EN LO PRINCIPAL: Modificación a Solicitud de Concesión Eléctrica Definitiva; **PRIMER OTROSÍ:** Acompaña documentos. **SEGUNDO OTROSÍ:** Se tenga presente. **TERCER OTROSÍ:** Acredita Personería.

En virtud de lo establecido en el Decreto con Fuerza de Ley N° 4/20.018, que fija el texto refundido, coordinado y sistematizado del Decreto con Fuerza de Ley N° 1, de Minería, del año 1982, que constituye la Ley General de Servicios Eléctricos ("LGSE"), en materia de Energía Eléctrica, y su Reglamento, Decreto Supremo N° 327 del año 1997 ("Reglamento"), ambos del Ministerio de Economía, Fomento y Reconstrucción, venimos en solicitar se modifique la solicitud concesión definitiva del Proyecto "Línea Itahue-Mataquito 2x220 kV y Subestación Mataquito", **CASO TIMES 1582259**, todo según el siguiente detalle;

III. ANÁLISIS DE MODIFICACIONES REALIZADAS.

III.1) Variante de Estructura 2-IM a Estructura 7-IM;

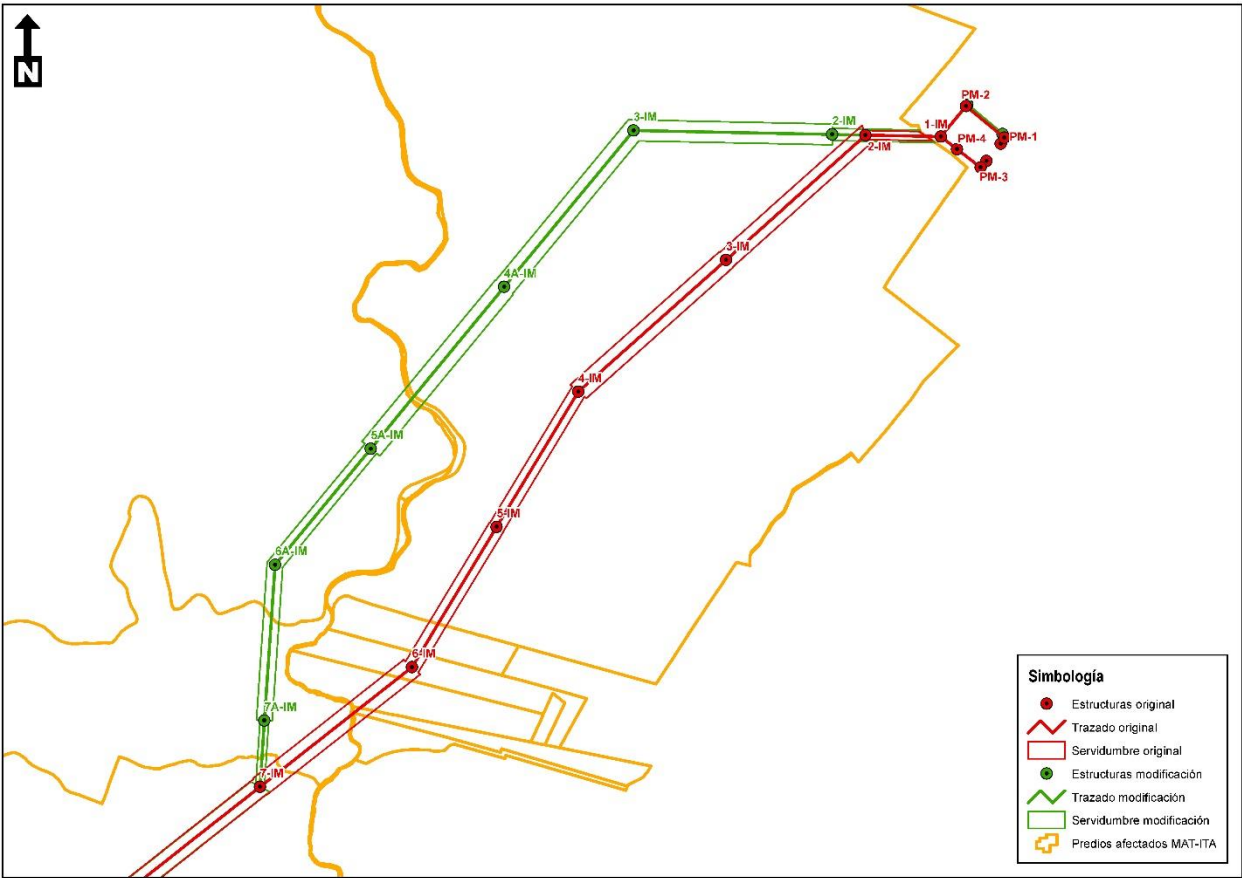
En virtud de este cambio, se eliminan 3 estructuras, se agregan 4 estructuras y se modifican 3 estructuras al trazado. Dentro de las estructuras modificadas, la estructura 2-IM modifica su coordenada y pasa de ser de anclaje a suspensión. La estructura 3-IM cambia su coordenada y pasa de suspensión a anclaje. Y la estructura 7-IM pasa de ser de suspensión a anclaje.

ESTRUCTURAS ELIMINADAS		ESTRUCTURAS NUEVAS		ESTRUCTURAS MODIFICADAS	
4-IM	6-IM	4A-IM	6A-IM	2-IM	3-IM
5-IM		5A-IM	7A-IM	7-IM

Asimismo, en el plano en comento modifica la posición de las estructuras 2-IM y 3-IM, se eliminan las estructuras 4-IM y 5-IM, y se incorporan las estructuras 4A-IM y 7A-IM; Como consecuencia de lo anterior, los anchos de franja se modifican de 24, 43, 45, 52, 56 y 58 metros a 24, 33, 42, 56, 58 y 62 metros.

III.2) Variante de Estructura 61-IM a Estructura 94-IM;

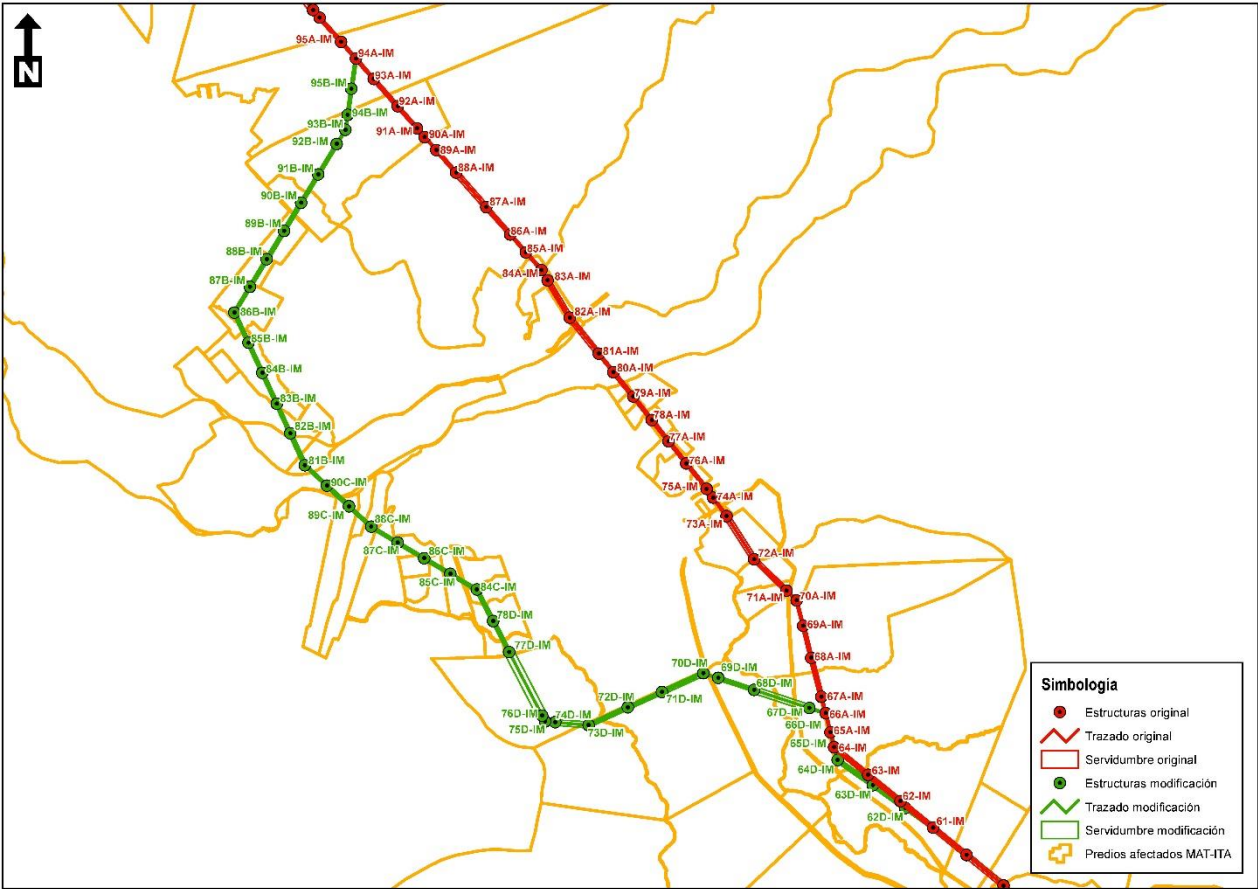
En virtud de este cambio, se eliminan 32 estructuras, se agregan 39 estructuras al trazado y se modifica la estructura 94-IM que pasa de suspensión a anclaje.

ESTRUCTURAS ELIMINADAS			
62-IM	70A-IM	78A-IM	86A-IM
63-IM	71A-IM	79A-IM	87A-IM
64-IM	72A-IM	80A-IM	88A-IM
65A-IM	73A-IM	81A-IM	89A-IM
66A-IM	74A-IM	82A-IM	90A-IM
67A-IM	75A-IM	83A-IM	91A-IM
68A-IM	76A-IM	84A-IM	92A-IM
69A-IM	77A-IM	85A-IM	93A-IM

ESTRUCTURA MODIFICADA
94-IM

ESTRUCTURAS NUEVAS			
62D-IM	72D-IM	87C-IM	87B-IM
63D-IM	73D-IM	88C-IM	88B-IM
64D-IM	74D-IM	89C-IM	89B-IM
65D-IM	75D-IM	90C-IM	90B-IM
66D-IM	76D-IM	81B-IM	91B-IM
67D-IM	77D-IM	82B-IM	92B-IM
68D-IM	78D-IM	83B-IM	93B-IM
69D-IM	84C-IM	84B-IM	94B-IM
70D-IM	85C-IM	85B-IM	95B-IM
71D-IM	86C-IM	86B-IM
